Sehr geehrte Vertriebspartner,
wie bereits in unserem Rundschreiben Nr. 19 vom März mitgeteilt, ist die E-Box des Bluetooth Kit3 jetzt bereits mit einer Dichtung ausgestattet, die gegen Eindringen von Wasser schützt.

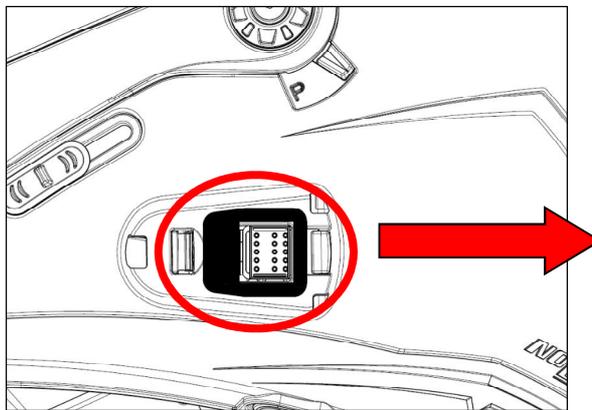
Bei der neuen Bluetooth kit3 e-box ist die Anbringung der in der Verpackung von Basic kit2 mitgelieferten Dichtung an der Helmschale **NICHT** mehr erforderlich.
Falls die Dichtung bereits angebracht worden ist, entfernen Sie sie bitte.

Sollten Probleme beim Einschalten des Systems oder Fehlfunktionen auftreten, vergewissern Sie sich bitte, dass **KEINE** Dichtung auf der elektronischen Grundplatte des Basic Kit2 angebracht ist.

Wenn eine Dichtung angebracht ist, entfernen Sie diese bitte vorsichtig.

Die nun ausgelieferten Basic Kit2 sind bereits für die Verwendung mit der neuen E-Box des Bluetooth Kit3 vorbereitet und sind nicht mehr mit einer Dichtung versehen.
